SUSITARIMAS NR. 5 /2023-(1.8)-121
DĖL 2022-11-10 VIEŠOJO PIRKIMO SUTARTIES NR. 2022-(1.8)-210 „GYDOMOSIOS
PASKIRTIES PASTATO, GEROSIOS VILTIES G. 3, VILNIUJE REKONSTRUKCIJOS
RANGOS DARBAI“ PAKEITIMO
VILNIUS, 2023-05-18

GYDOMOSIOS PASKIRTIES PASTATO, GEROSIOS VILTIES G. 3, VILNIUJE REKONSTRUKCIJOS RANGOS DARBAI (DALIS DARBŲ ATLIKTA)

Pakeitimų aktas

Tema: Tambūro sprendinio patikslinimas pagal faktines aplinkybes

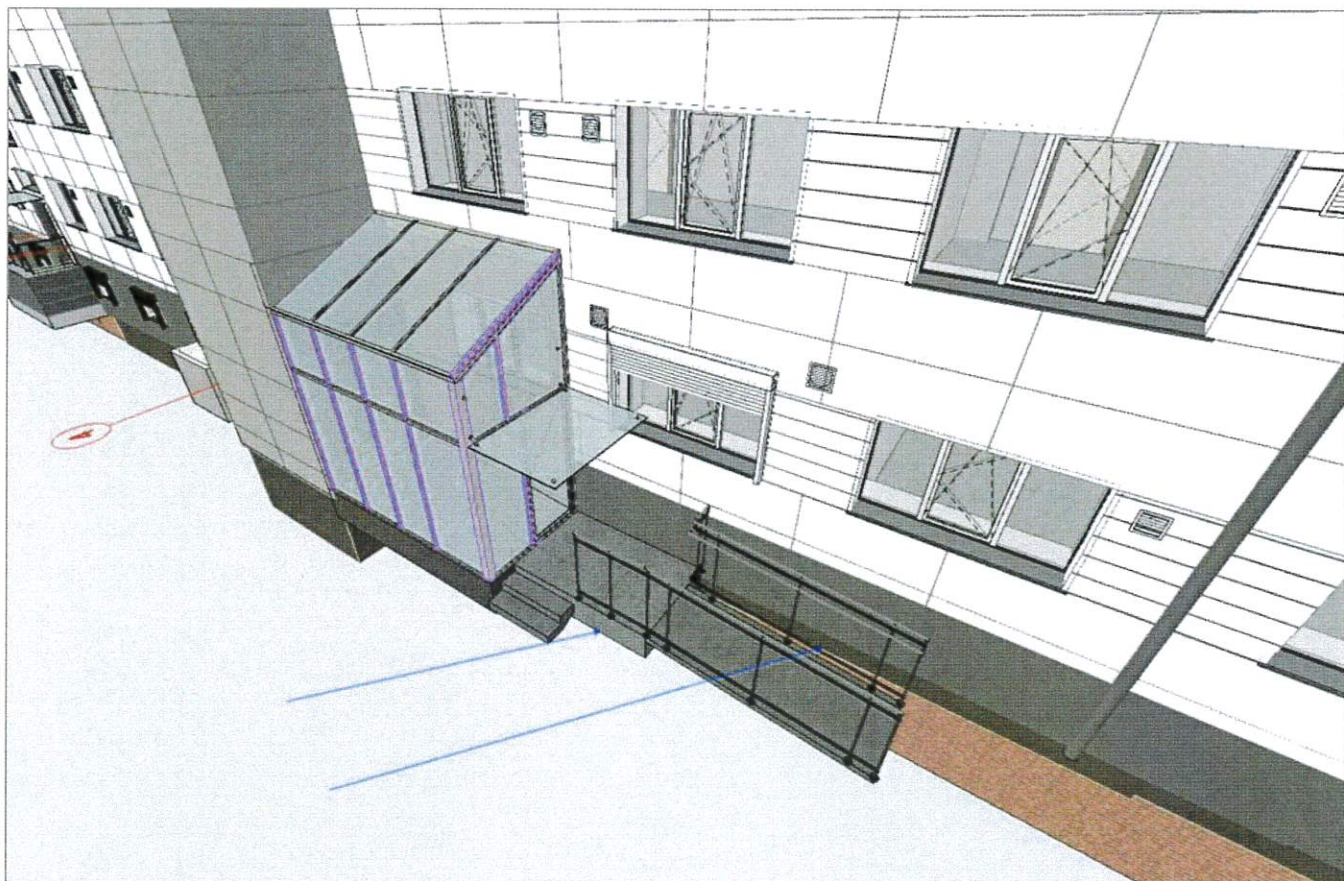
2023-05-10 šalims apžiūrėjus objektą bei pakėlus projektinę dokumentaciją nustatyta, kad galimai yra paklaida topo nuotraukoje, nes patikrinus tiek Techninio projekto Nr. 220-R-TP „Statinio architektūra“ (toliau – SA) ir „Statinio konstrukcijos“ (toliau – SK) sprendinius, tiek Darbo projekto SA ir SK bei Sklypo dalių altitudės projektinėje dokumentacijoje atitinka, bet natūroje yra 0,4m paklaida, t.y. tamburo grindų aukštis yra 40cm aukščiau esamo/įrengiamo šaligatvio. Šis įėjimas yra skirtas žmonių su negalia patekimui į pastatą. Į esamą tamburo patalpą nėra galimybės įrengti pandusą nuo pravažiavimo pusės.

Todėl Projektuotojų yra patikslinamos šitos vietos žemės paviršiaus, pravažiavimo altitudės bei svarstomi galimi sprendiniai dėl patekimo į lifto tambūrą (naujas sprendinys).

Kadangi Lifo tambūro išėjimo ir pėsčiųjų tako altitudės nesutampa, o pėsčiųjų tako zonoje yra rekonstrukcijos metu perkelti ESO dujotiekio vamzdžiai, todėl turi būti keičiama lauko durų vieta. Siūloma įėjimo duris įrengti tamburo galinėje plokštumoje. Reikia perdaryti Tambūro vitrinas, duris numatyti galimai vienverės iš aliuminio profilių, įstiklintas, automatinio būdu varstomas (atsidarančias į lauką). Neįgaliųjų automobilio vieta slinktųsi link generatoriaus, pandusas būtų suformuotas ir pailgėtų iki parkavimosi vietos.

- esamų dvivėrių stumdomų durų angos užtaisymas stiklo paketais, įrengiant statramstį;
- galinės stiklinio tambūro dalies demontavimas, naujos konstrukcijos sumontavimas su vienverėmis 1,0 metro pločio durimis, atidaromomis į lauko pusę su automatika;
- išbetonuojamas pandusas su laiptais, horizontalios plokštumos apklijuojamas trinkelėmis;
- vertikalios plokštumos paliekamos natūralaus betono paviršiaus;
- įrengiami turėklai pritaikyti neįgaliesiems iš abiejų panduso pusių;
- įrengiamas naujas berėmio stiklo stogelis;
- perkeliamas generatorius už laiptinės durų.

Bendras vaizdas keičiamų tambūro sienų.

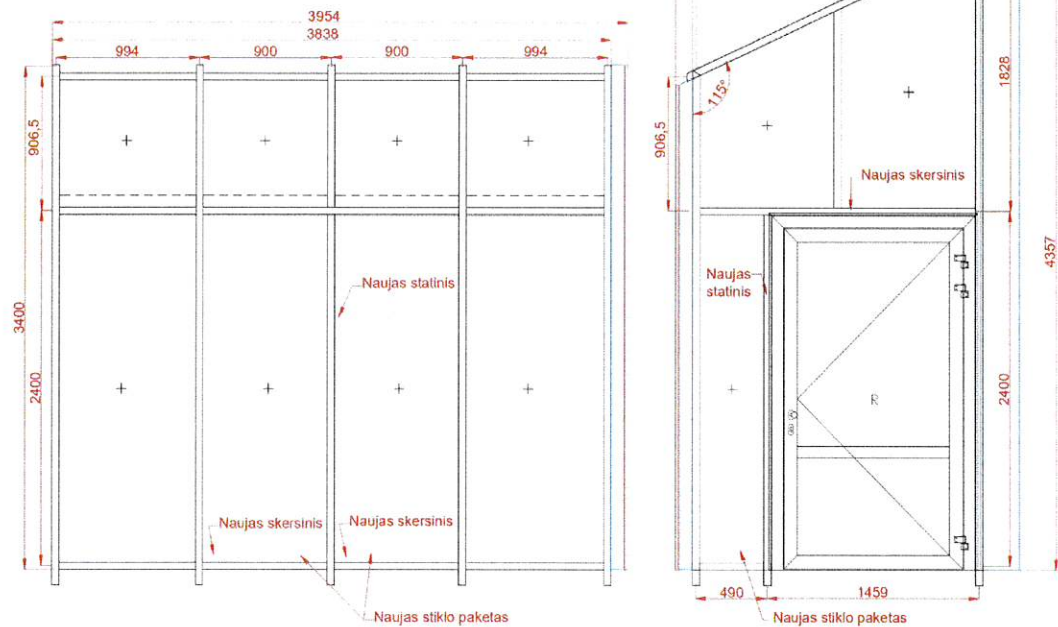
- Priekinėje sienoje naikinamos automatinės stumdomos durys.
- Šoninėje sienoje atsiranda automatinės varstomos durys.
- Durys dešininės, atsidaro į lauką.

ATLIKIMO OBJ.	PARDOS	VARDAI PAVAIRDE	PAVAIRAS	STATYBOS PAVIRŠIAUS	LAIDA
At. nr.	UAB "ALUMINIO KONSTRUKCIJOS"	Konst. D. Kelpskis		Gerosios vilties g. 3. Įėjimo tambūras	9
LT	STATYTOJAS		ZINAVO	001	LAPAS LAPŲ
					2 3

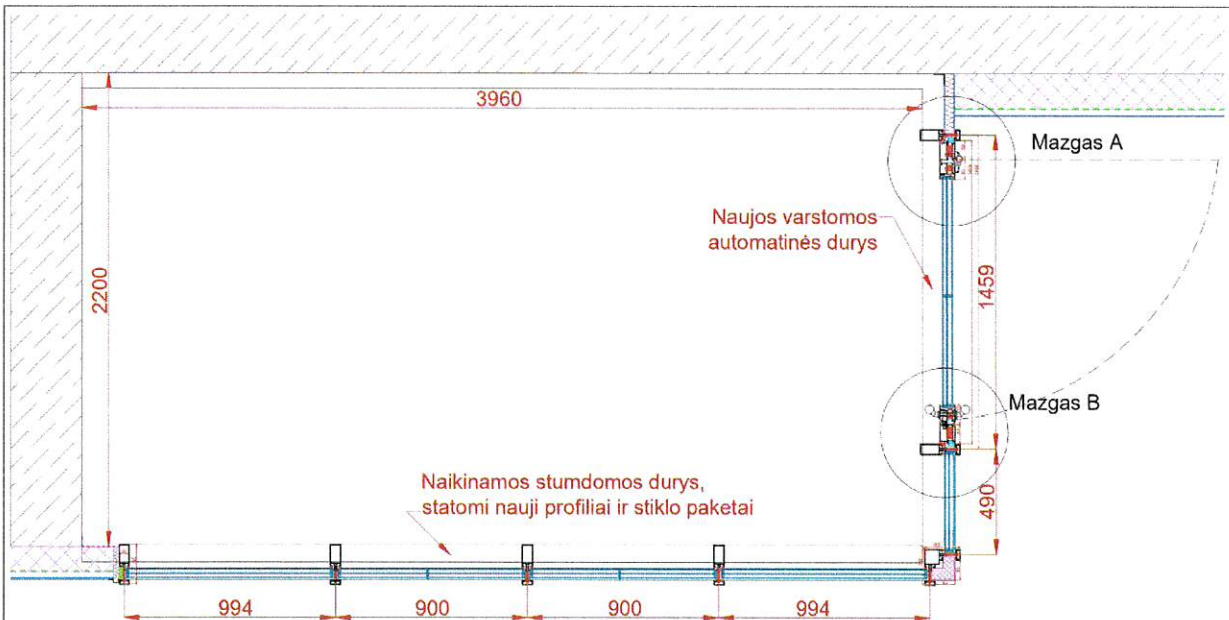
- Varstomų durų sistema: Aluprof MB 70 Hi.
- Profiliai dažomi RAL 7039 mat.
- Stiklo paketų struktūra: 6grXN/16/4/18/4grXN
- Durys automatinės, atsidaro į išorę.
- Švarus praėjimo plotis: 1200 mm.
- Durų furnitūra:
 - Trys vienetai antviršiniai vyriai, RAL 7039.
 - Rankenos "bumbulo" tipo, viduje ir lauke, nerūdijančio plieno.
 - Automatinė pavarą GEZE Powerturn durų varstymui.
 - Vieno taškų mechaninė spyna su ratuku.
